Dotyczy projektów numer: RPKP.01.04.03-04-0002/17

Komisja Oceny Projektów (dalej: KOP) informuje, iż w trakcie oceny formalno-merytorycznej wniosku o dofinansowanie projektu pn. „Rozbudowa Toruńskiego Parku Technologicznego dotycząca budowy infrastruktury na nieruchomości gruntowej położonej w Toruniu przy ul. Andersa” złożonego w ramach Poddziałania 1.4.3. Rozwój infrastruktury na rzecz rozwoju gospodarczego Regionalnego Programu Operacyjnego Województwa Kujawsko-Pomorskiego na lata 2014-2020, kieruje wniosek do uszczegółowienia w następującym zakresie:

Załącznik 2. Mapa "kolorystyczna" dokumentacji środowiskowej z dokumentacją techniczną w zakresie nasadzeń wyspowych - północna część inwestycji

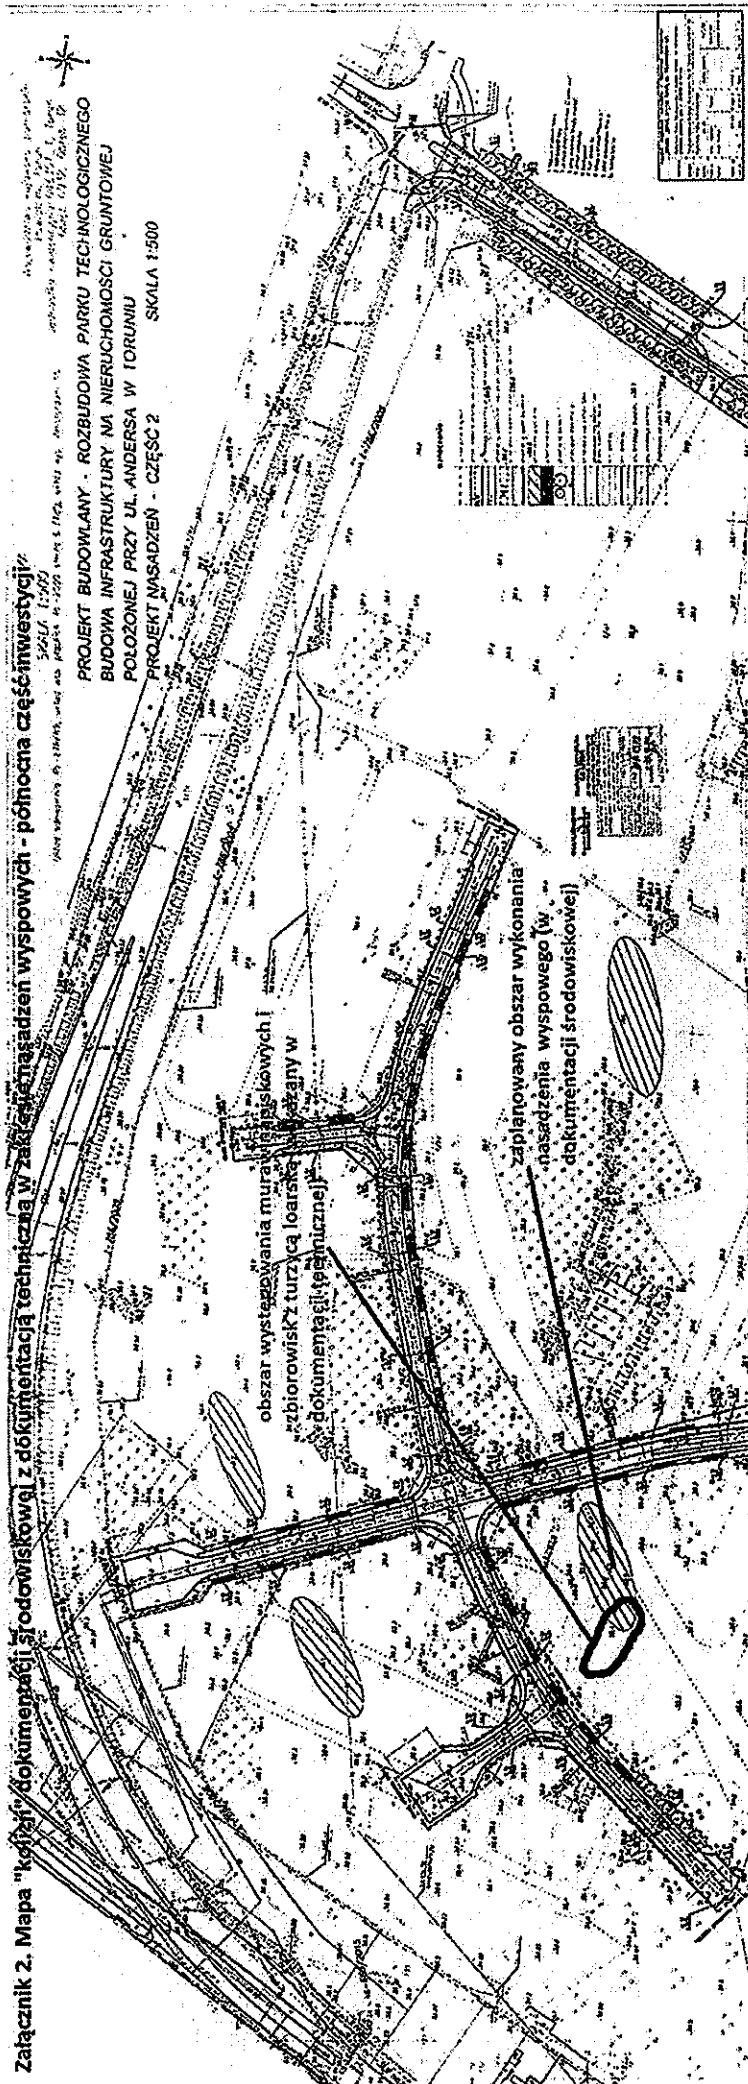
Ponadto w dokumentacji środowiskowej załączono mapy ze wskazaniem lokalizacji zadrzewień wyspowych, pod kątem ochrony korytarzy migracji nietoperzy, w związku zaplanowaną wycinką drzew i krzewów. Po analizie dokumentacji środowiskowej z dostarczoną w ramach uzupełnienia dokumentacją budowlaną stwierdzono, część zadrzewień wyspowych założone zostanie na terenach, na których występują płyty siedlisk muraw napiaskowych i muraw z turzycą łoską, które według treści decyzji o środowiskowych uwarunkowaniach mają być zachowane jako powierzchnia biologicznie czynna w ramach planowanej inwestycji. Należy wyjaśnić czy możliwe jest wykonanie zadrzewień wyspowych w miejscach występowania muraw i czy warunki zaproponowane w dokumentacji technicznej i środowiskowej nie stoją w sprzeczności z konkretnymi rozwiązaniami technicznymi na etapie przygotowanej dokumentacji technicznej. W tym miejscu należy wskazać, że lokalizacja zadrzewień wyspowych została ustalona na etapie wydawania decyzji środowiskowej (załączono mapy z zaznaczeniem obszaru zaprojektowanych zadrzewień) w celu ochrony korytarzy migracji nietoperzy i uniknięcia potencjalnego negatywnego wpływu inwestycji na obszary Natura 2000.

W związku z powyższymi rozbieżnościami należy w pierwszej kolejności wyjaśnić zaistniałe niespójności pomiędzy załączoną dokumentacją środowiskową a dokumentacją techniczną. W celu potwierdzenia spełnienia wymagań środowiskowych dokumentacji technicznej z dokumentacją środowiskową oraz braku kolizji warunków środowiskowych określonych w decyzji środowiskowej i dokumentacji technicznej należy otrzymać stanowisko od właściwych organów ds. ochrony środowiska (Regionalnego Dyrektora Ochrony Środowiska i Prezydenta Miasta Torunia) i właściwego organu administracji architektoniczno-budowlanej (Prezydenta Miasta Torunia), w których wyjaśnione zostaną ww. wszystkie rozbieżności, zgodnie z niniejszym pismem. Do organów należy także dostarczyć mapy z projektu branży drogowej (z określeniem lokalizacji muraw napiaskowych i muraw z turzycą loarską, mapy z projektu zagospodarowania zieleni z zaznaczeniem założenia drzew, krzewów i trawników oraz załączone do niniejszego pisma mapy przykładowych kolizji i rozbieżności).

Załącznik 3. Mapa "kolizji" dokumentacji środowiskowej z dokumentacją techniczną w zakresie nasadzeń drzew, krzewów i założenia trawników na obszarze muraw napiskowych i murów z turzycą łoską - południowo-zachodnia część inwestycji

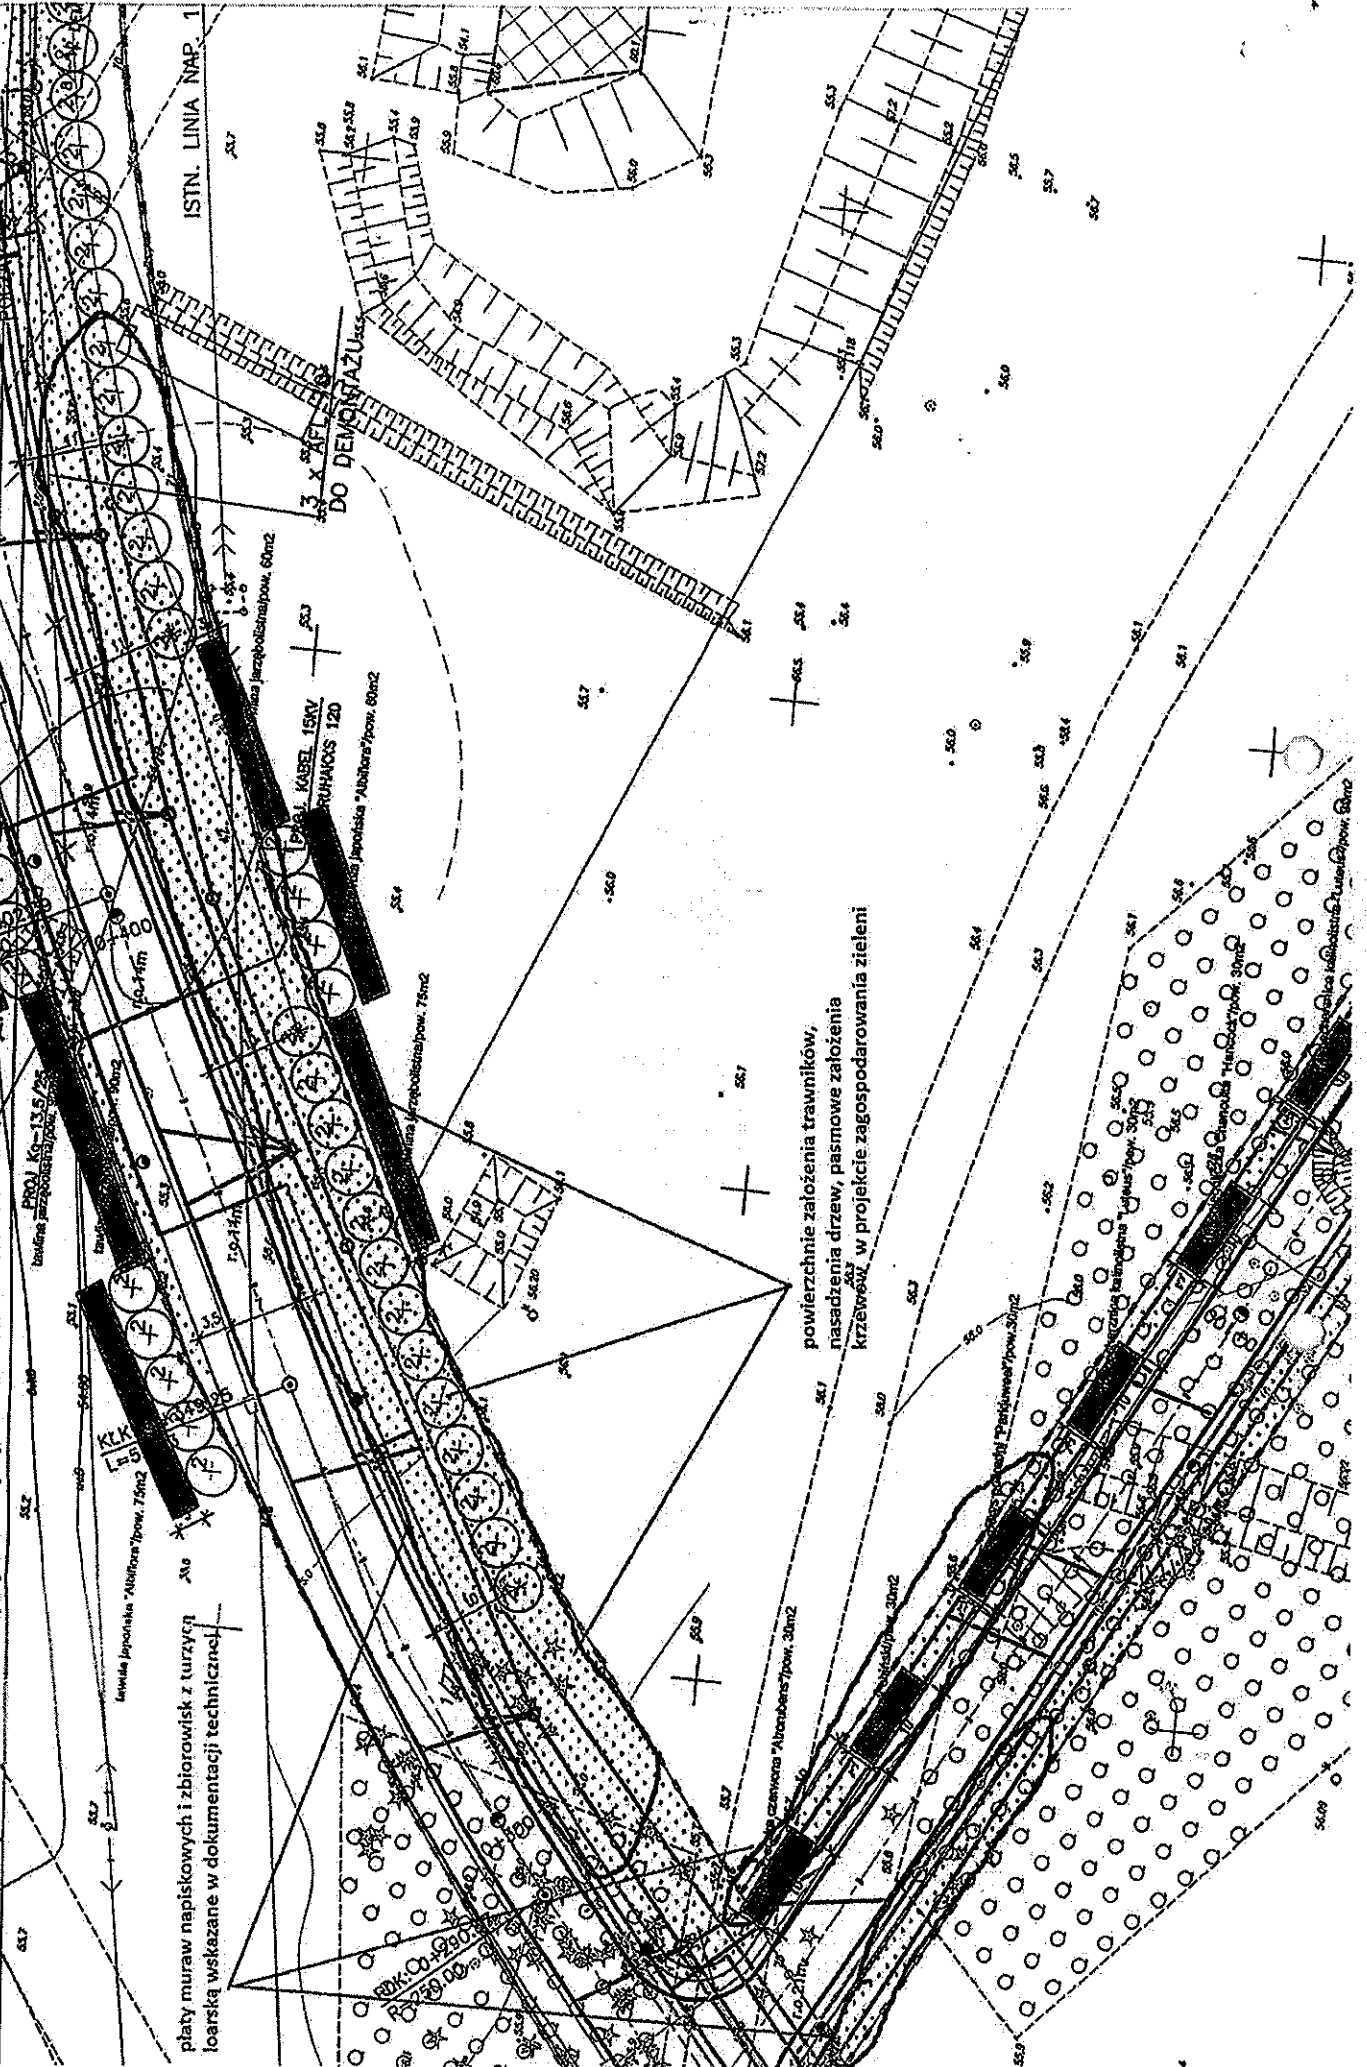
W dokumentacji środowiskowej, przekazanej do Regionalnego Dyrektora Ochrony Środowiska w Bydgoszczy w dniu 28.09.2017 r. załączono mapy z projektami wycinki drzew i krzewów oraz nasadzeń zastępczych. Po analizie map z dokumentacji środowiskowej i map z dokumentacji technicznej stwierdzono istotne rozbieżności. Na znacznej części obszaru zaplanowanego do wykonania nasadzeń zastępczych stwierdzono płyty muraw napiaskowych i zbiorowisk z turzycą loarską. Według decyzji środowiskowej murawy napiaskowe i zbiorowiska z turzycą loarską muszą podlegać ochronie i zachowaniu w ramach powierzchni biologicznie czynnej (przykładowe niespójności przedstawiono na dokumentacji graficznej, analizie należy poddać jednak wszystkie mapy z dokumentacji technicznej i projektu zagospodarowania zieleni). Ponadto na pozostałych obszarach, na których występują murawy napiaskowe i zbiorowiska z turzycą loarską zaplanowano założenia trawników, nasadzenia pasmowe drzew i krzewów. Murawy napiaskowe są siedliskami wybitnie światłoządne (podobnie w przypadku muraw z turzycą loarską) stąd też wykonanie nasadzeń drzew i krzewów może spowodować zanik gatunków i siedlisk, które według decyzji środowiskowej mają zostać zachowane. Ponadto na większości obszaru muraw napiaskowych i muraw z turzycą loarską wzdłuż planowanych do wykonania dróg, Wnioskodawca zaplanował założenie trawników, co stoi w sprzeczności z warunkami środowiskowymi określonymi w decyzji środowiskowej. Jednocześnie w miejscach przy planowanych drogach, gdzie występują podlegające ochronie zbiorowiska roślinne zaplanowano sieci uzbrojenia terenu, m.in. kanalizację deszczową, gazociągi, instalację wodno-kanalizacyjną, itp. Powyższe oznacza, że płyty zbiorowisk muraw napiaskowych i zbiorowisk z turzycą

loarską w dużej części ulegną zniszczeniu, ponieważ sieni zostaną wykonane metodą wykopową. Powyższe również stoi w sprzeczności z warunkami określonymi w decyzji środowiskowej.

Zabiegami H. Mapa obszaru występowania muraw napiaskowych i muraw z turzycą - północno-zachodni teren inwestycji
obszary muraw zaznaczono na zielono (poligon ze sztywnymi liniami)
DO DEMONTAŻU

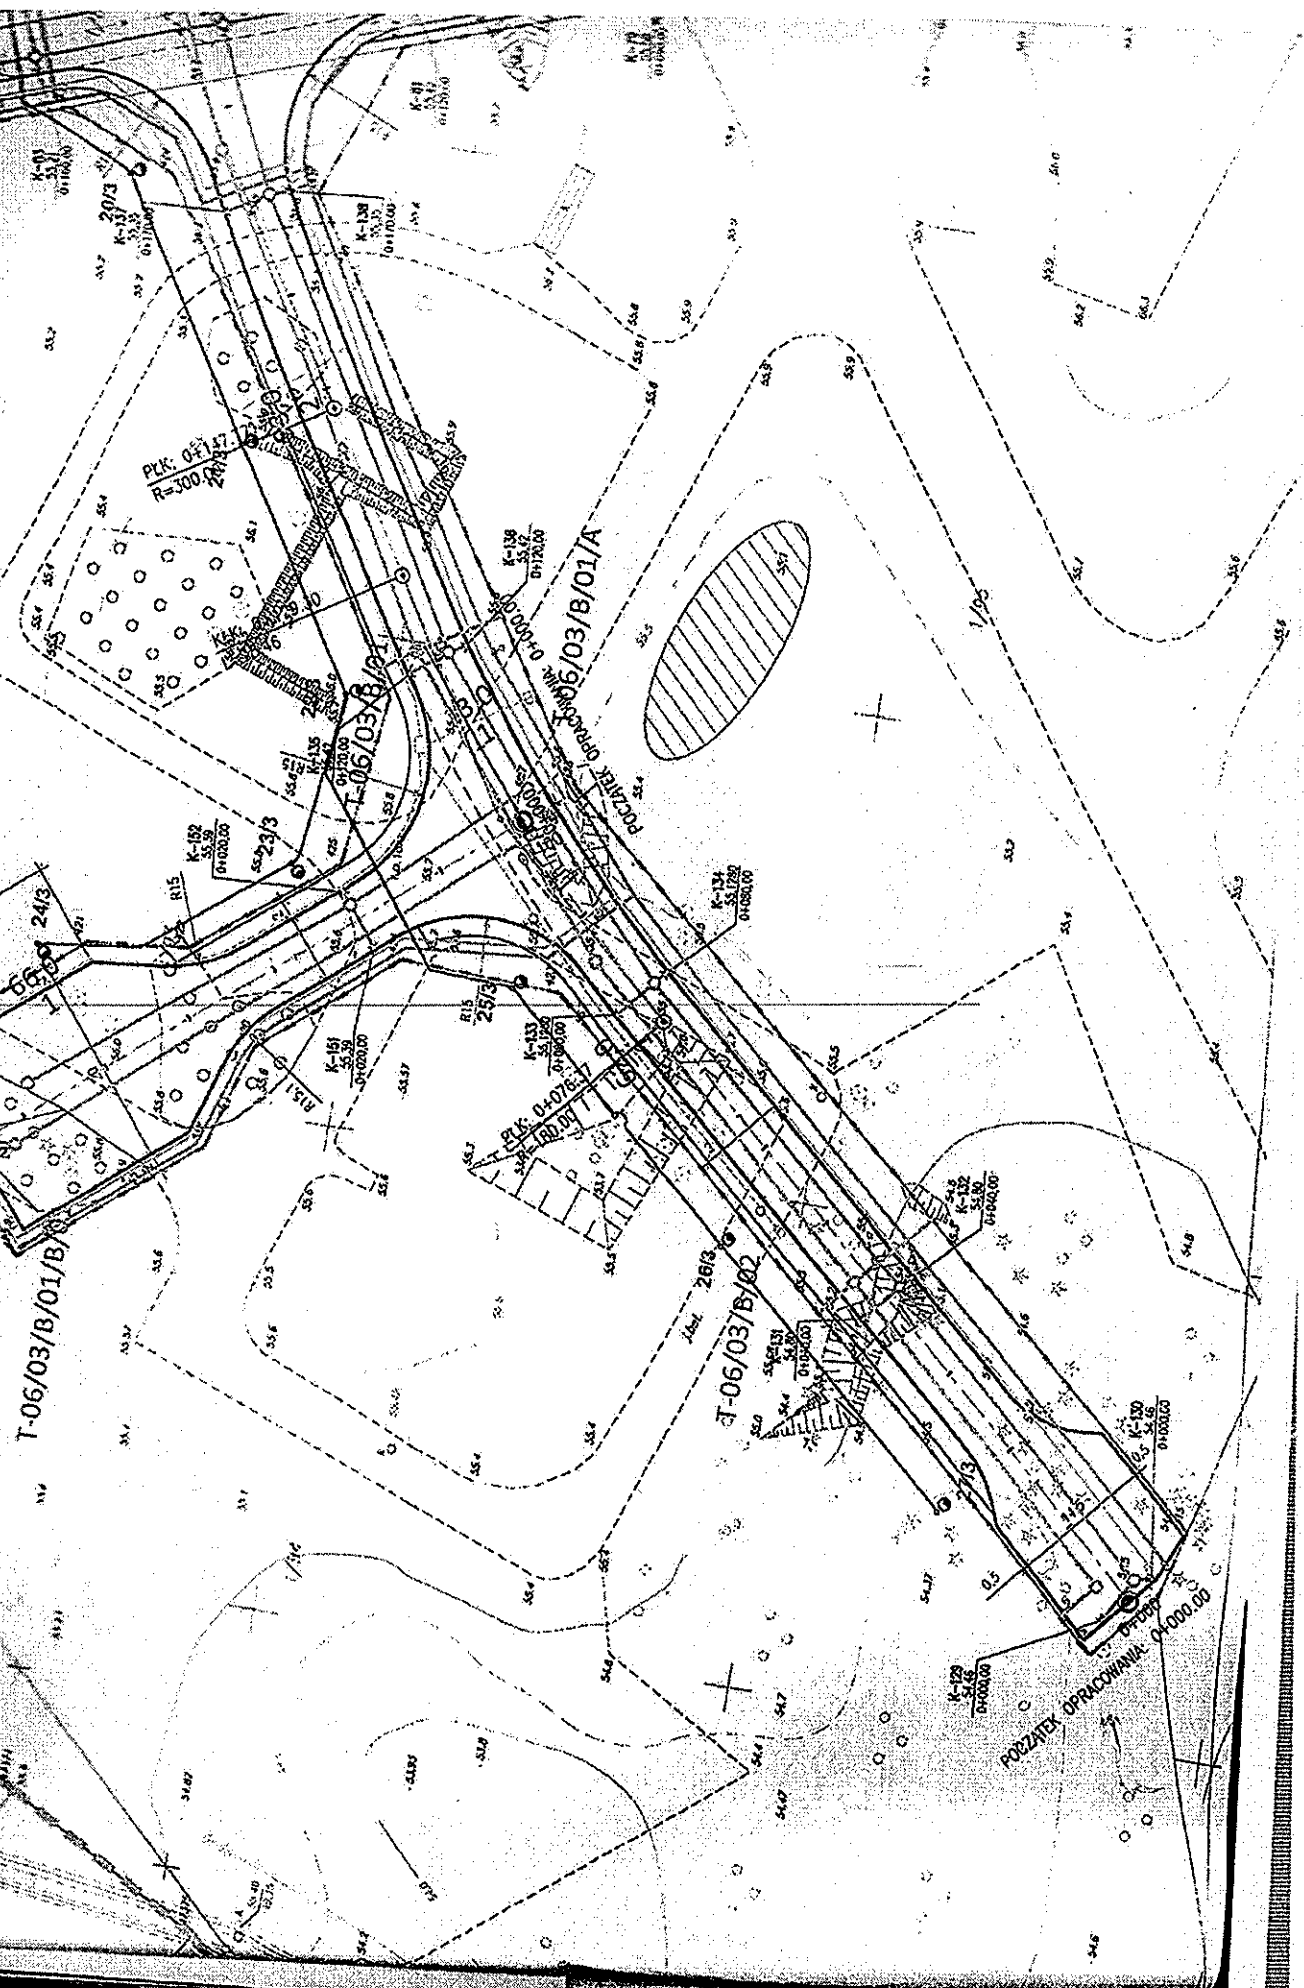
2. Podczas analizy dokumentacji środowiskowej z dostarczoną w ramach uzupełnienia dokumentacją budowlaną stwierdzono, iż warunki określone w decyzji o środowiskowych uwarunkowaniach mogą stać w sprzeczności z załączoną dokumentacją techniczną, w tym projektami zieleni. W ramach projektu budowlanego Tom Bd, branża architektoniczno-drogowa załączono mapę, na której zaznaczono płyty muraw napiaskowych i zbiorowisk z turzycą loarską. W dokumentacji środowiskowej zapisano, że w ramach planowanej powierzchni biologicznie czynnej należy zachować stwierdzone płyty siedlisk kontynentalnych muraw napiaskowych oraz zbiorowisk z turzycą loarską.

Załącznik 9. Mapa projektu zagospodarowania zieleni-południowo-zachodni teren inwestycji (obszary pasmowe zakrzewień - zielone prostokąty, zadrzewienia pasmowa - czarne, duże okrypi i trawniki-zielone, kropkowane poligony)

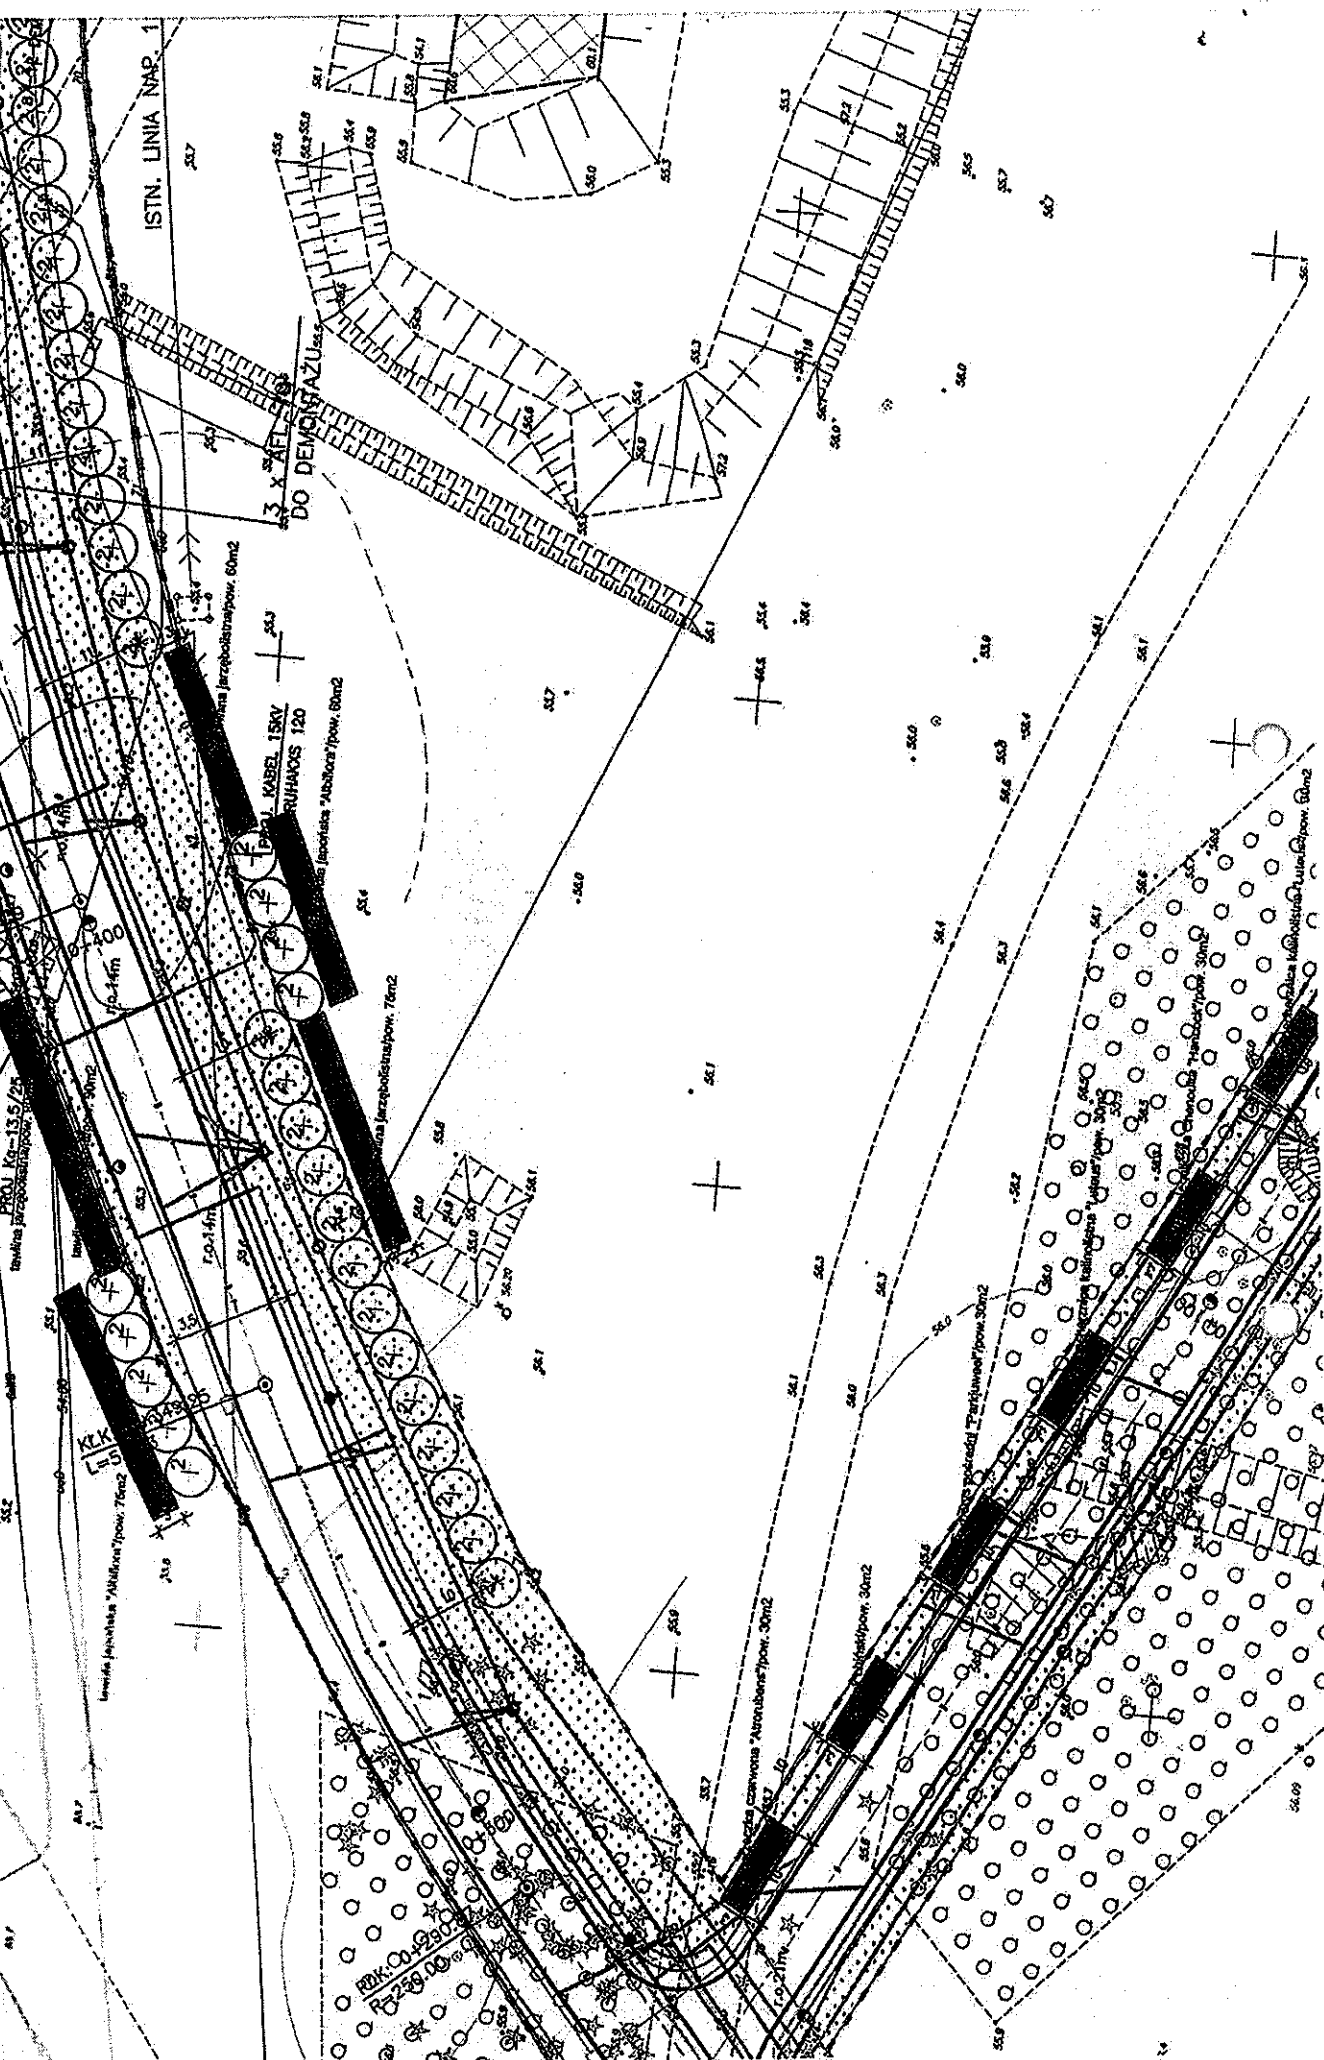
3. W decyzji środowiskowej wskazano, że nasadzenia grup drzew i krzewów należy wykonać wyłącznie z gatunków rodzimych. W projekcie zagospodarowania zieleni ze stycznia 2018 r. w ramach nasadzeń krzewów planuje się m.in. takie gatunki jak: berberys pośredni, irga rozkrzewiona, lilak chiński, pęcherznica kalinolistna, śnieguliczka Chenoult, tawlina jarzębolistna, tawuła brzoźolistna, tawuła japońska itp. Gatunki te nie należą jednak do gatunków rodzimych. Podobnie w przypadku drzew, zaplanowano nasadzenia m.in. robinii akacjowej, śliwy wiśniowej, głogu pośredniego, gruszy drobnookowatej, sosny czarnej. Gatunki te również nie należą do rodzimych. W ramach projektu zagospodarowania zieleni nie ujęto także działek o numerach 1/80, 1/76, 1/82, 1/84, 1/81, na których mają powstać skupiskowe zadrzewienia i nasadzenia krzewów.
